**PAPILDOMAS SUSITARIMAS
PRIE 2020 M. LIEPOS 13 D. STATYBOS DARBŲ RANGOS SUTARTIES NR. SŽ-838**

sudarė šį papildomą susitarimą (toliau – Susitarimas) prie Sutarties dėl objekto „Rėkyvos progimnazijos pastato Šiauliuose, Poilsio g. 1, rekonstravimo ir priestato statybos darbai“, kuriuo susitarė:

**ŠIAULIŲ MIESTO SAVIVALDYBĖS ADMINISTRACIJOS
STATYBOS IR RENOVACIJOS SKYRIUS
PROTOKOLAS**

DARBOTVARKĖ. Dėl nenumatytų darbų vykdant Rėkyvos progimnazijos pastato Poilsio g. 1, Šiauliuose, rekonstravimo darbus.

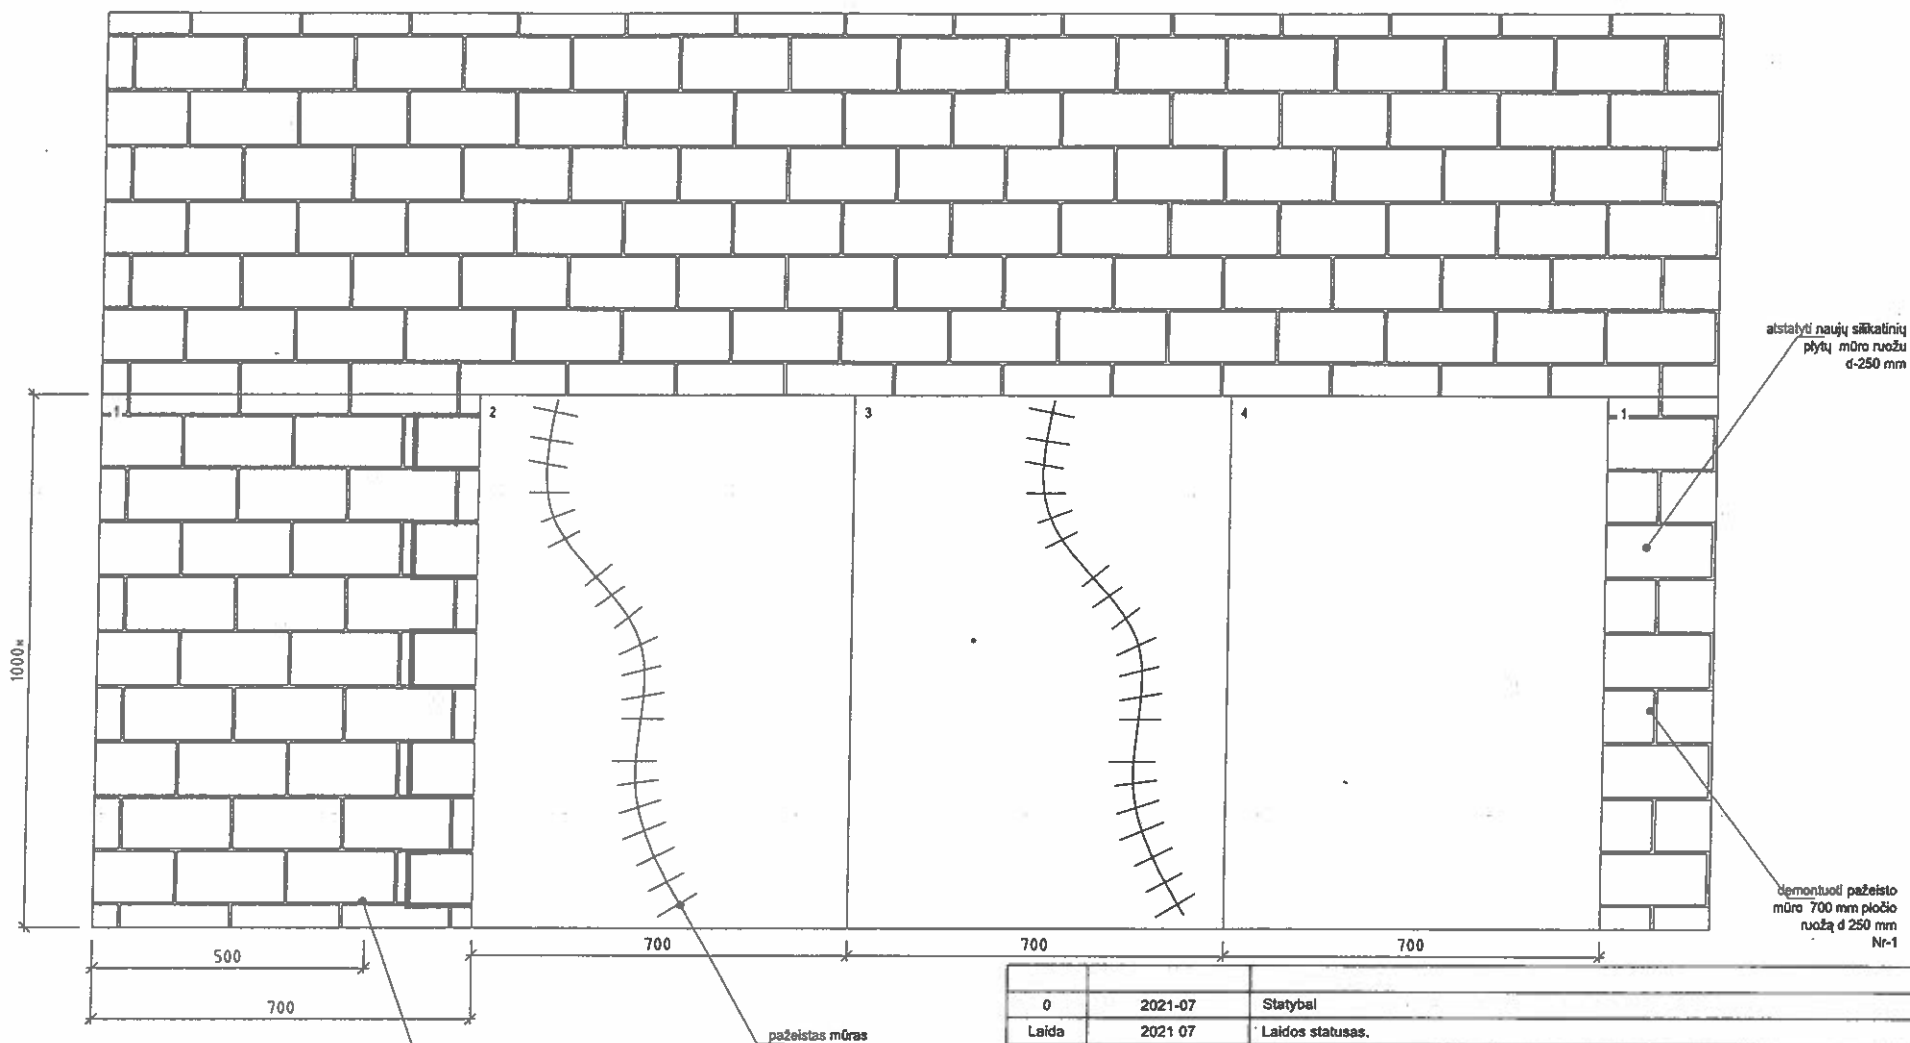
1. Mūro sienos atstatymas.

Jolita Franckevičienė informavo, kad Rėkyvos progimnazijos senojo pastato išorinė mūro siena per visą sienos ilgį ištrupėjusi apie 5 cm gylio.

Projektuotojai įvertinę esamą situaciją vietoje siūlo ištrupėjusią mūro sienos dalį permūryti, pagal pateiktą brėžinį.

demonuoti pažeisto
mūro 700 mm pločio
ruožą d 250 mm
Nr-1

- Pastabos:
1. Atstatymas vykdomas 4 etapais. Pirmą atliekami 1 etapo stiprinimo darbai, tada 2 etapo ir t.t.
 2. Etapo demontavimo ruožo ilgis 700 mm, gylis 250 mm, bendras sienos storis 510 mm.
 3. Mūrą tarpusavyje risti perforuota montavimo juosta 12 m.
 4. Mūrui naudoti silikatinės plytos pilnavidurės, armuota vielą 50x50x3, skiedinys M10.

pamato stiprinimo principinis mazgas

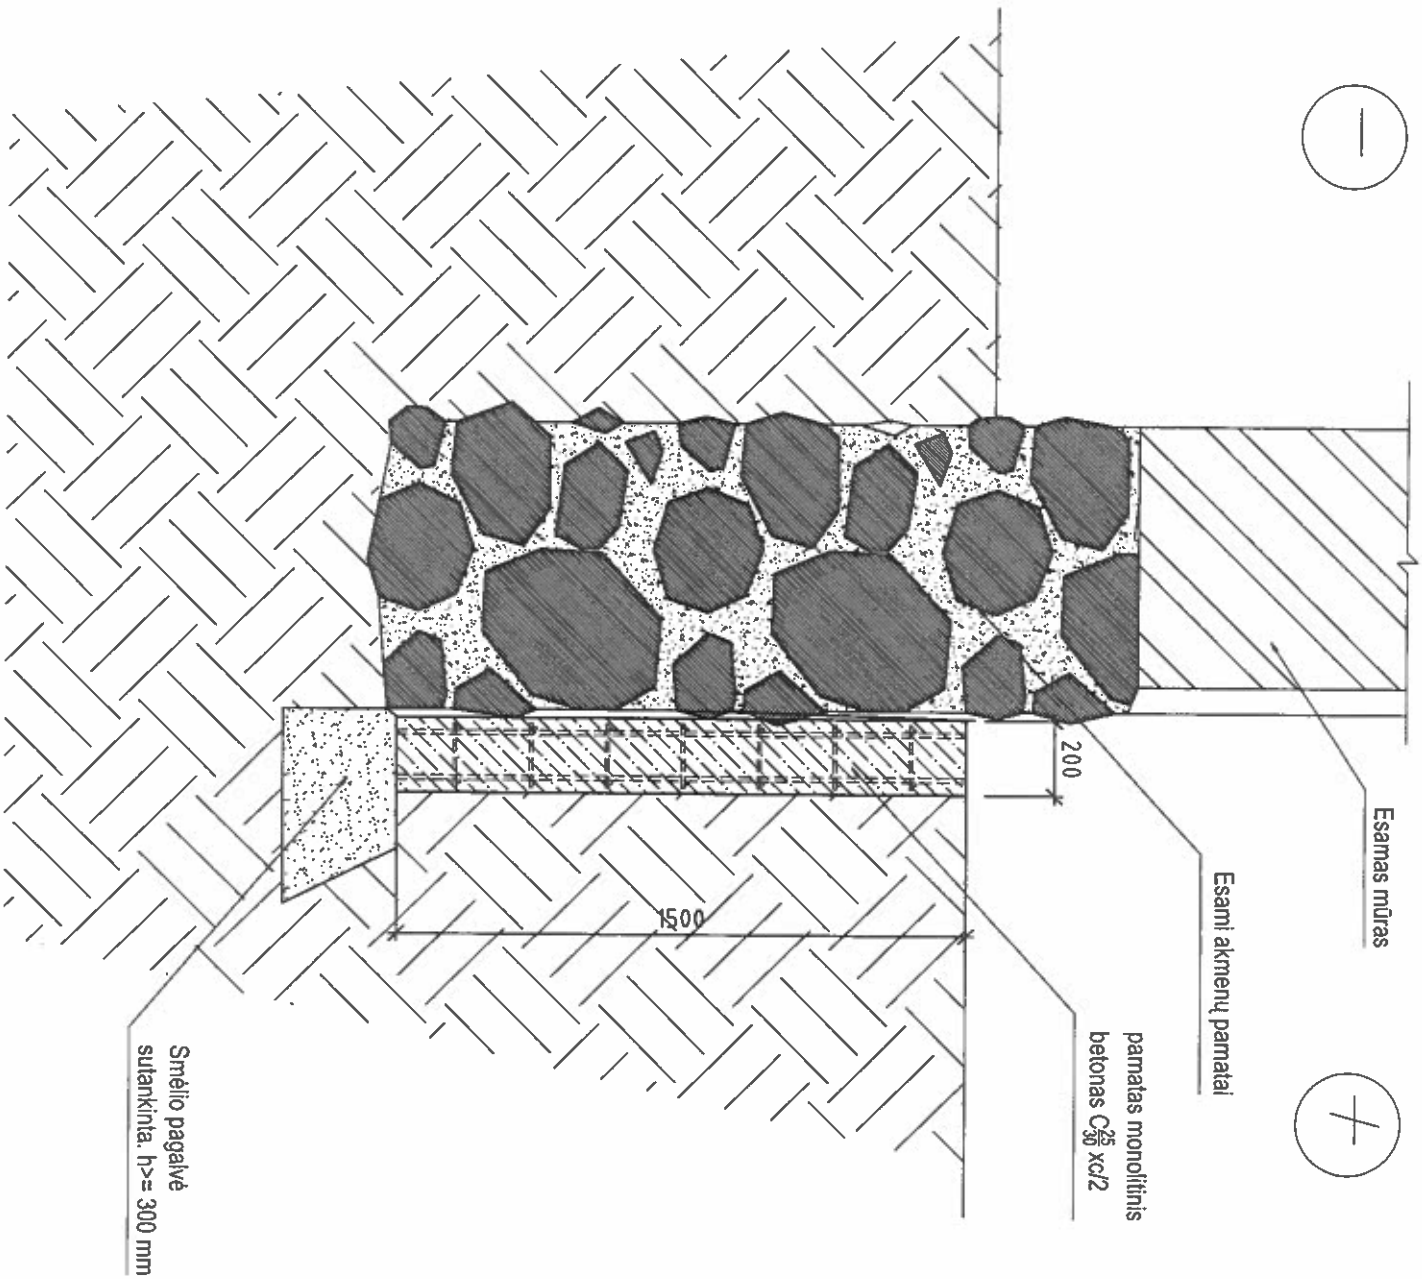
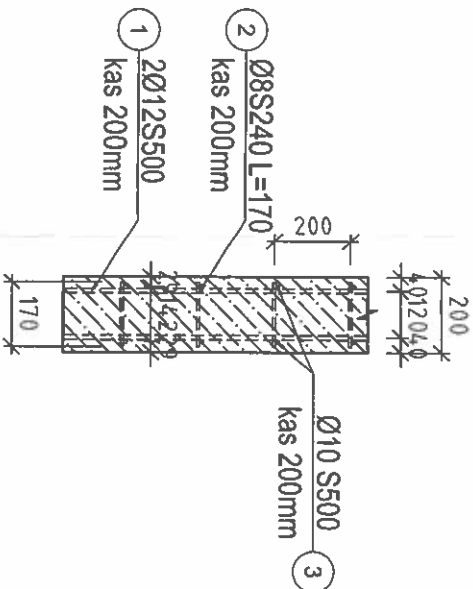
2. Esamo pamato stiprinimas.

Jolita Franckevičienė informavo, kad iškasus gruntą nustatyta, kad esami senojo pastato pamatai tarp ašių H-J yra iš akmenų.

Projektuotojai siūlo sustiprinti pamatą – prie akmeninio pamato įrengti monolitinius pamatus.

Posėdžio dalyviai pritarė projektuotojų siūlymui.

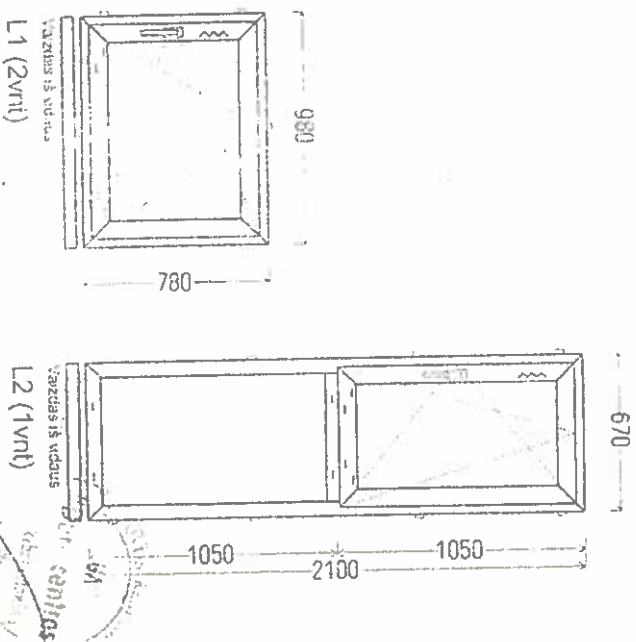
3. Avarinio išėjimo durų, rūsio langų keitimas.

Jolita Franckevičienė informavo, kad projekte numatyta demontuoti lauko avarinio išėjimo laiptus, tačiau medinių avarinio išėjimo durų demontavimas projekte nenumatytas. Taip pat ji nurodė, kad rūsio mediniai langai nesandarūs, rėmas vietomis sutręšęs. Pastatas turi būti pastatytas iš tokių statybos produktų, kurių savybės per ekonomiškai pagrįstą statinio naudojimo trukmę užtikrintų esminius statinio reikalavimus. Nedemontavus durų nebus užtikrintas statinio techninio reglamento STR 2.01.01(4):2008 „Esminis statinio reikalavimas „Naudojimo sauga“ reikalavimai 16.2 p. „Kritimas užkliuvus ar apvirtus. Ši rizika apima sužalojimą ar mirtį nukritus užkliuvus ar apvirtus ir gali kilti dėl blogo matomumo ar grindų paviršiaus nelygumo, įskaitant staigius nedidelius lygio pasikeitimus, slidumo pakitimus ir kitokias netikėtas kliūtis., 17.3 p. „Kritimas pasikeitus grindų lygiui...angų, pro kurias gali nukristi ar į kurias gali įkliūti vaikai, dydis.....“.

Projektuotojai siūlo demontuoti esamas medines duris ir sumontuoti naujus plastikinius langus rūsyje ir II-o aukšto koridoriuje.

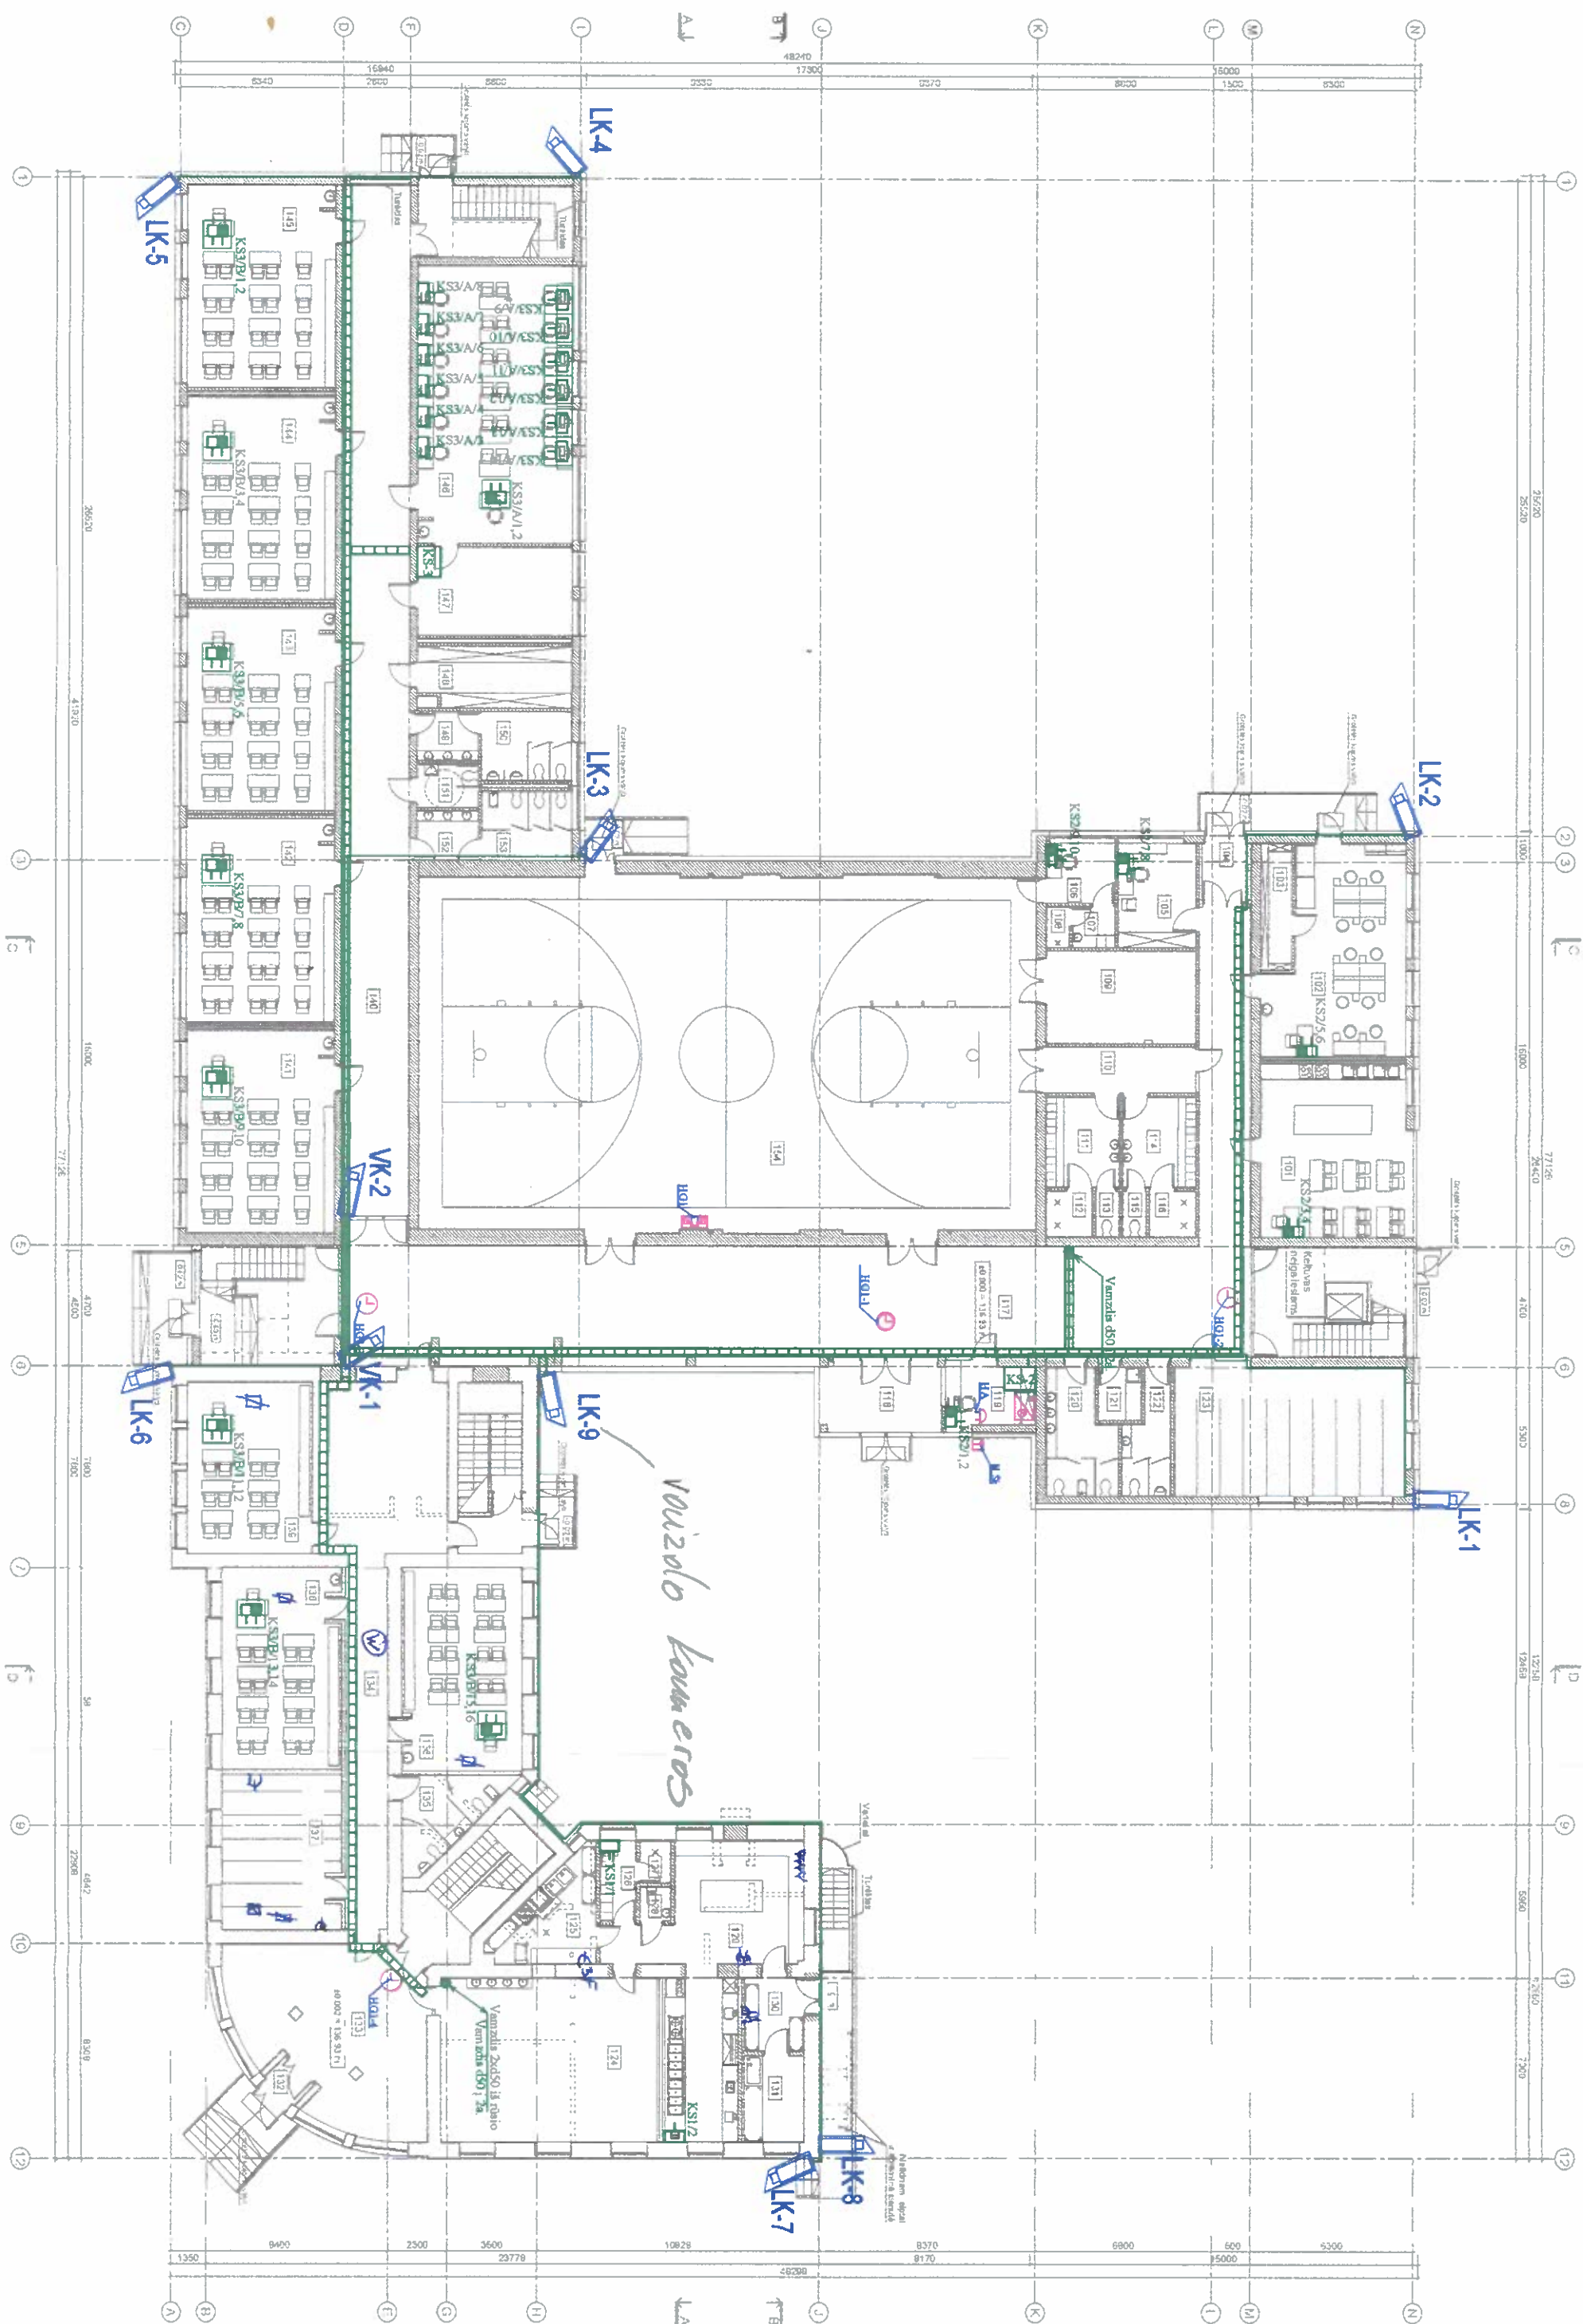
8. Kameros.

Nerijus Kundrotas paaiškino, kad kameros reikalingos užtikrinti aplinkos apsaugą ir vaikų saugumą. Jis pateikė schemą su numatoma montuoti įrangos vieta. Atsižvelgiant į tai projektuotojai patikslino darbo brėžinius.
